**Dodatek č. 1**  
**ke Smlouvě o dílo ze dne 6. 8. 2021**  
č. smlouvy objednatele: DS2121/04760

**dodatek č. 1 ke smlouvě o dílo ze dne 6. 8. 2021, která byla uzavřena s vybraným dodavatelem veřejné zakázky na stavební práce s názvem „Oblastní nemocnice Jičín – Novostavba pavilonu „A“ pro laboratoře a onkologii“ (dále jen „smlouva“ nebo „smlouva o dílo“ nebo „SOD“)** (dále též jen „dodatek“)

# ZMĚNOVÝ LIST

# ZMĚNOVÝ LIST

Fotodokumentace ZL02

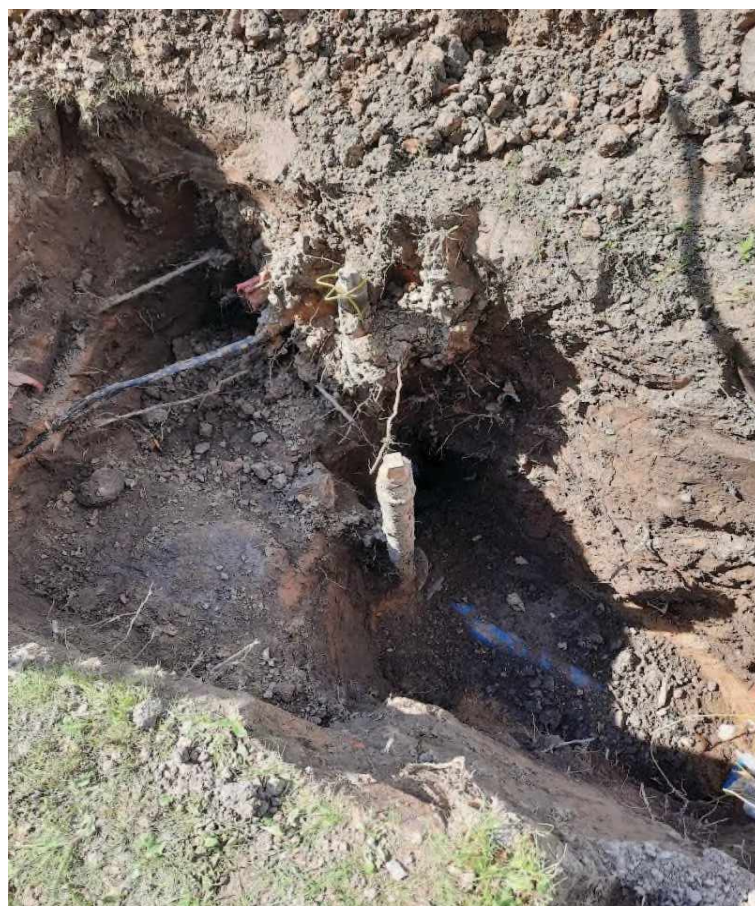
Odpojení stávajících sítí, jejichž umístění a rozsah byl jiný, než uváděla projektová dokumentace.

Zhotovitel stavby Geosan Group a.s., na základě zadávací projektové dokumentace zahájil práce na demolici stávajícího objektu a odpojení objektu od areálových přípojek inženýrských sítí. Ty byly na základě podkladů Oblastní nemocnice Jičín v době projektování zaneseny do koordinační situace stavby. Po zahájení prací na stavbě, bylo zjištěno, že stav na staveništi v rámci podzemních sítí plně neodpovídá zakresleným podkladům v koordinační situaci, kdy sítě jsou buď na jiné pozici, nebo je sítí v daném místě více. Z tohoto důvodu byly prováděny kopané sondy a postupně byly zástupcem ONJI identifikovány sítě, které nebyly součástí zadávací projektové dokumentace.

Dalším podstatným faktorem byl technický stav podzemních sítí, které se nedaly v předpokládané místě odpojit a bylo nutno hledat delší trasou místo odpojení, aby nebyl ohrožen chod nemocnice.

## 2. Situace provedených testování

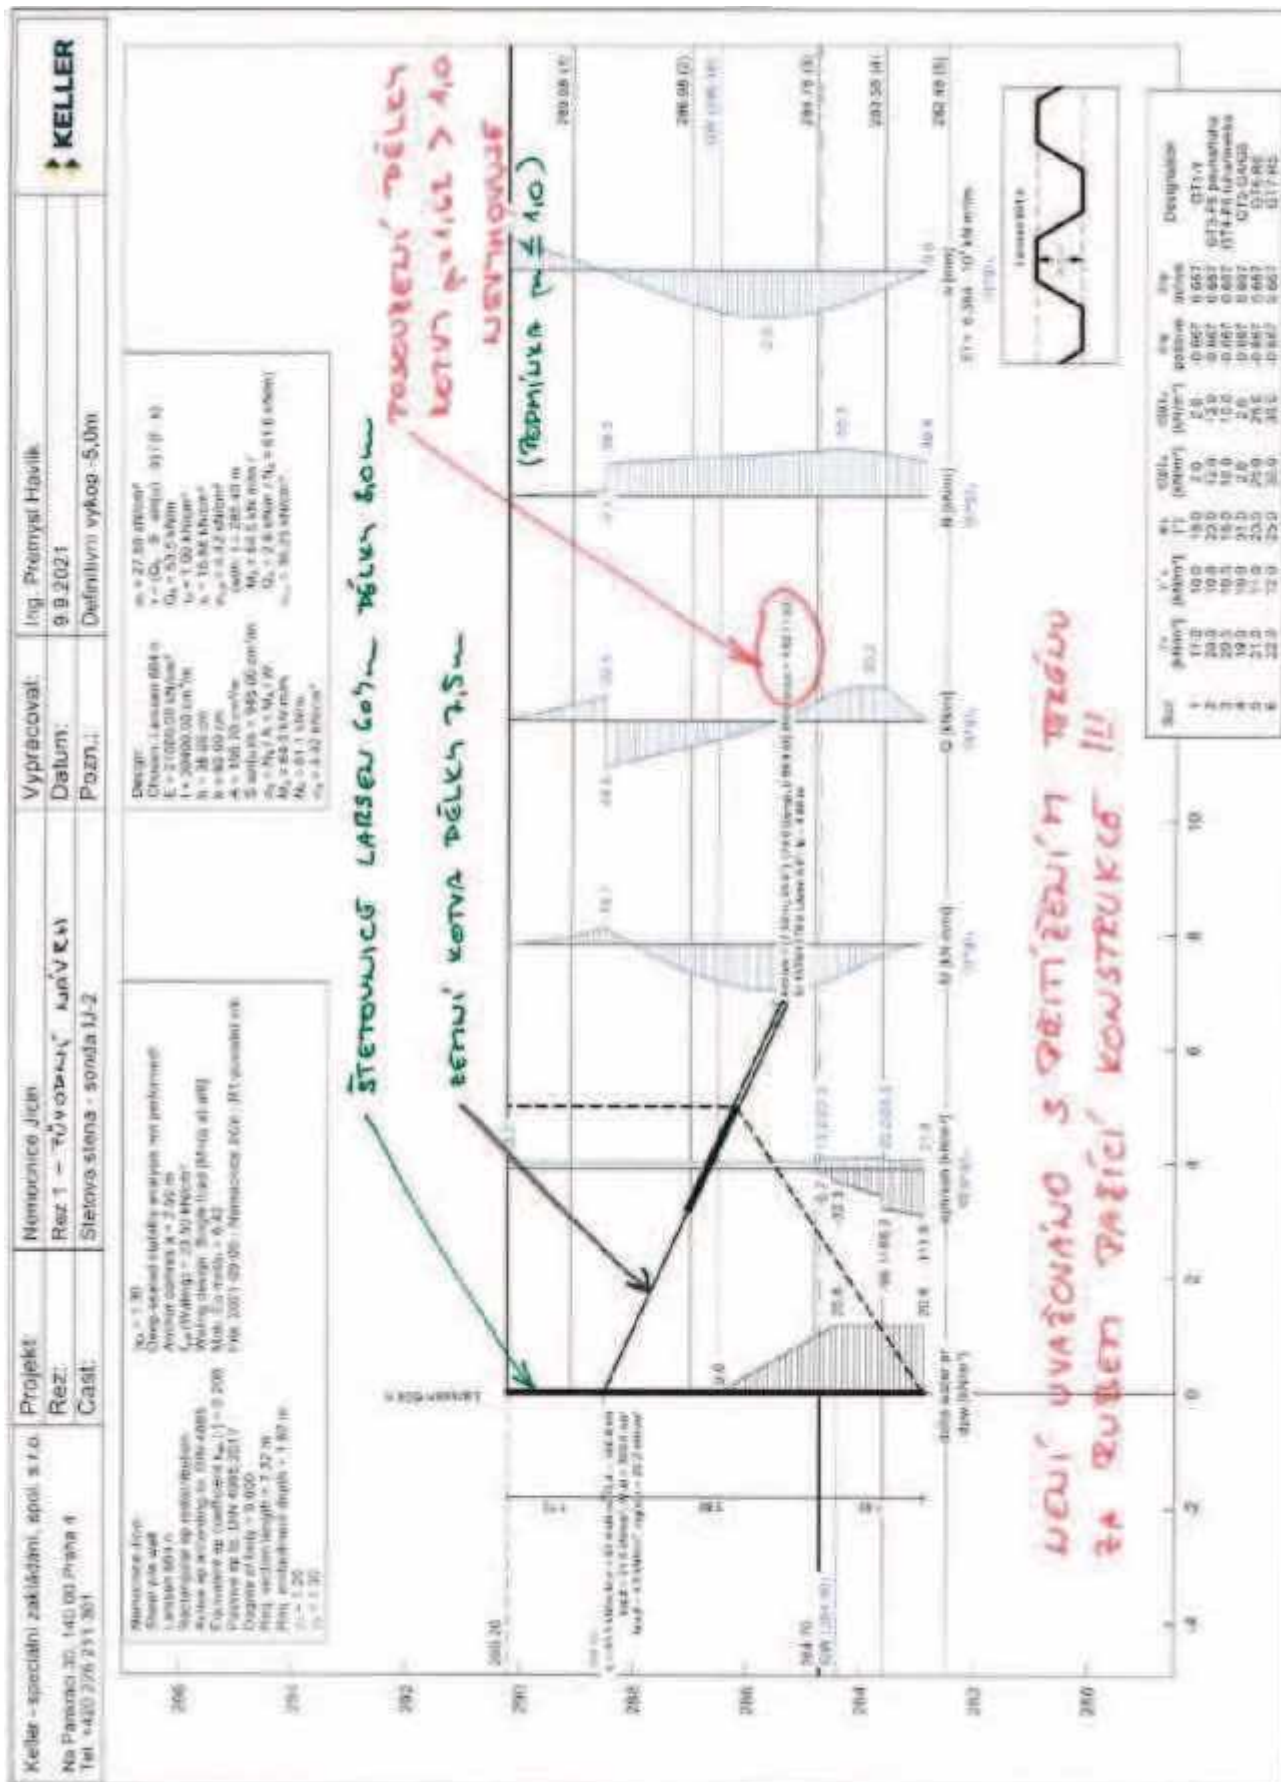
Dne 14.9.2021 bylo provedeno 5 ks beranících testů v části uvažované budoucí štětové stěny. Geologická skladba byla předpokládána dle přiložených sond IJ1, IJ2 a IJ3 z IGP (příloha 1).

- a) Beranící pokusy byly provedeny v místech zakreslených v situaci (příloha 2)
- b) Ve všech případech bylo dosaženo vetknutí do hloubky 6,8-7,1m od terénu přičemž směrem k severozápadnímu rohu bylo vetknutí menší. (příloha 3)
- c) Testování na severní straně uvažované stěny nebylo z prostorových důvodů možno provést

Dle výše popsaného a provedeného testování, je možné v jihovýchodní části uvažovat se zaberaněním štětovnic maximálně do hloubky 7m. Dle SV takto zaberaněné štětovnice staticky vyhoví a není nutné dalších opatření.

V horní - severozápadní části nemohl být beranící pokus proveden, avšak s ohledem na testování v bodech 5 a 1, kdy bylo dosaženo vniknutí štětovnice pouze do hloubky cca 6,8 m (s citelně delší dobou beranění) lze předpokládat, že štětovnice nebude možné zaberanit hlouběji. Zároveň s ohledem na stoupající svah a tedy i hlubší výkop od terénu nelze uvažovat s jejich zkrácením jako na jihovýchodní straně jámy. Z výše uvedeného důvodu je nutné předvrtání- rozrušení horniny do hloubky minimálně 8m tak, aby bylo možné štětovnice do potřebné hloubky zaberanit. Bez předvrtání toto zaberanění není možné.

### 4b. Statický výpočet - vyhovující

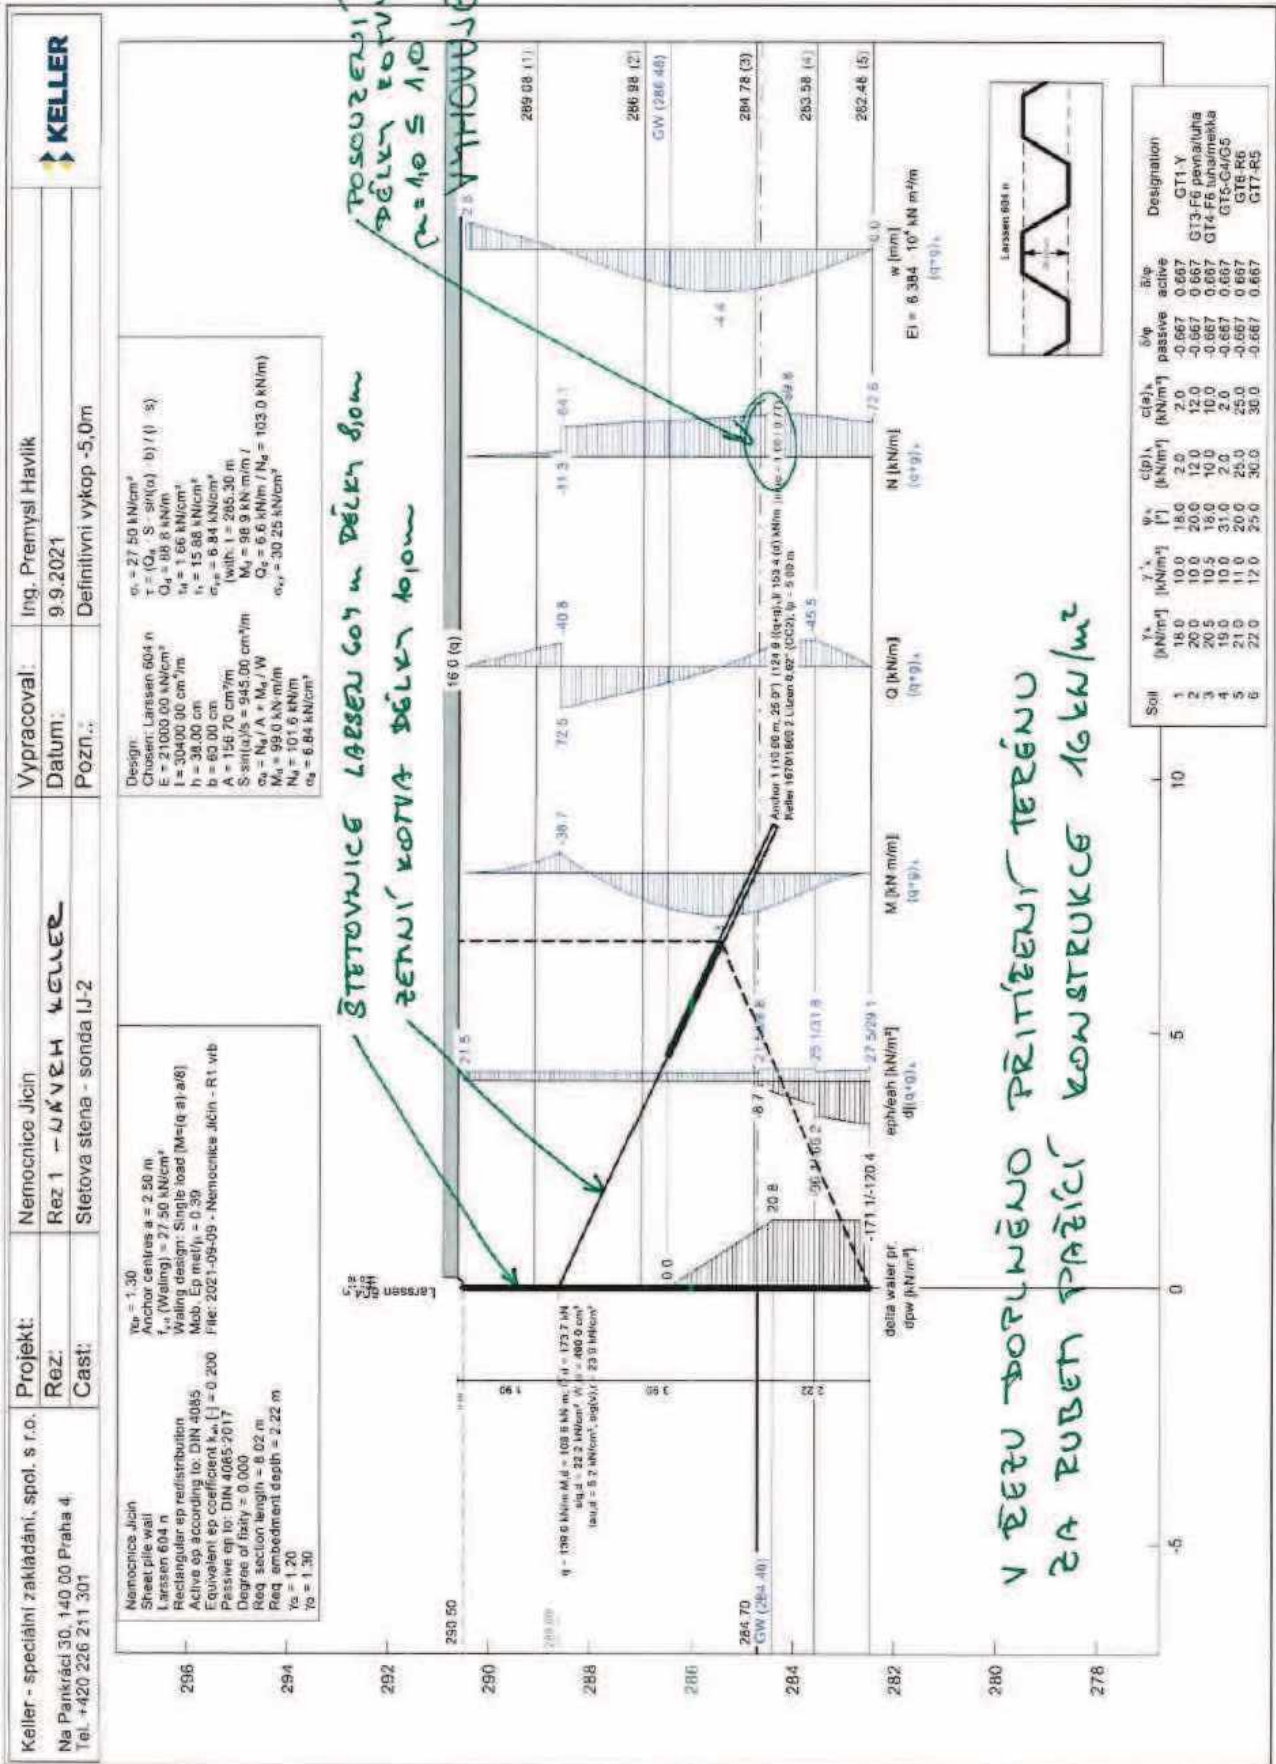
Při posuzování délky štětovnic nebyl k dispozici statický výpočet ke stávajícímu návrhu jámky, takže byl proveden vlastní propočet, přičemž bylo zjištěno, že délka kotev - 7,5m nevyhoví (ani v případě zanedbání přetížení staveništní dopravy) – příloha 4a. Bylo tedy provedeno přeposouzení (příloha 4b), kde byly zohledněny všechny okrajové podmínky a proveden návrh, který je vyhovující – kotvy jsou prodlouženy na délku 10m.
